Bijlage bij brief Plesman-commissie d.d. 23 april 2018

Ontwerp-optie

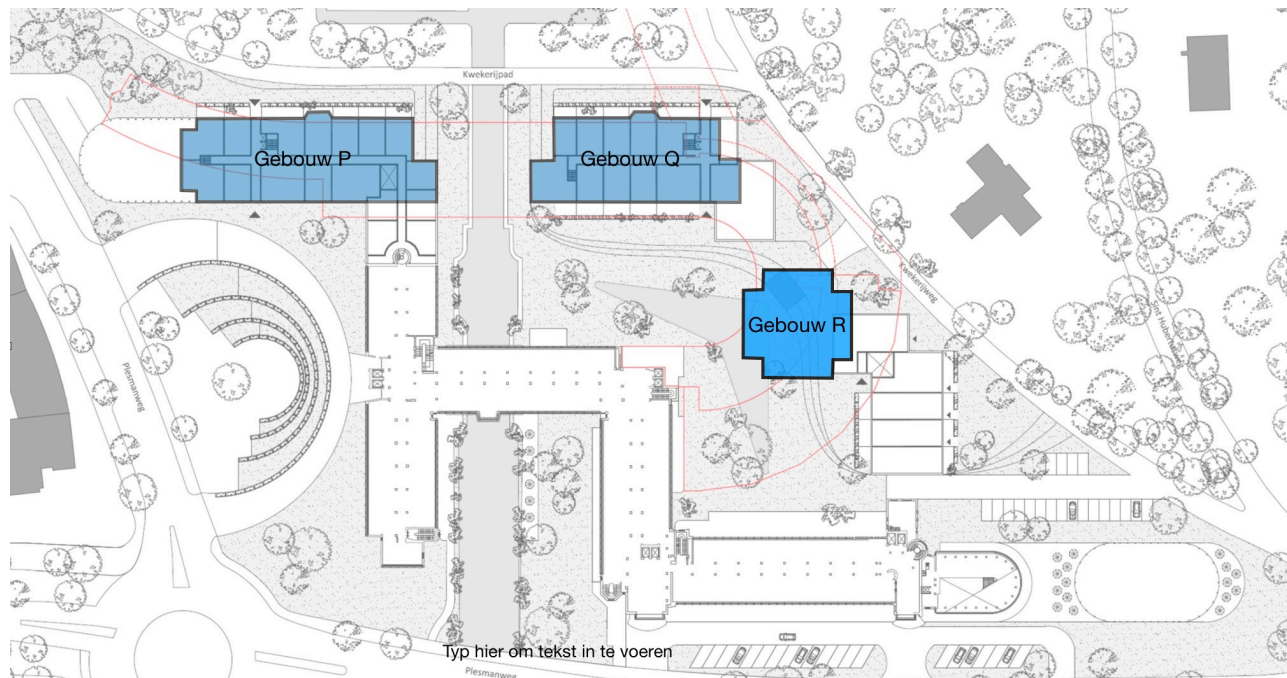
In de tekening van Impact Vastgoed (gepubliceerd op 5 juli 2017) hebben wij in blauw aangegeven welke bouwvlakken wij aanvaardbaar achten. Gebouwen P en Q zijn deels identiek aan het ontwerp van Impact Vastgoed; gebouw R is 'nieuw' van vorm.

Let op: Orangerie en Paviljoen zijn vervallen: daardoor is betere inbedding in het landschap, c.q. aansluiting aan het Hubertusduin mogelijk.
